DATE: Mai 1994

NO: 94-12  
SECTION: 06**SUJET: NOUVEL EMPLACEMENT DU MONITEUR DES BATTERIES****APPLICATION:**

Fig. 1

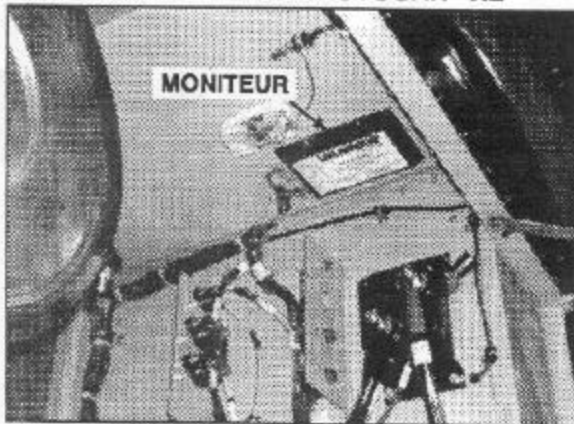
Sur les carrosseries d'autocar "XL", le moniteur des batteries est maintenant fixé à la structure du véhicule, au-dessus du groupe de batteries, dans le compartiment moteur (Fig. 1).
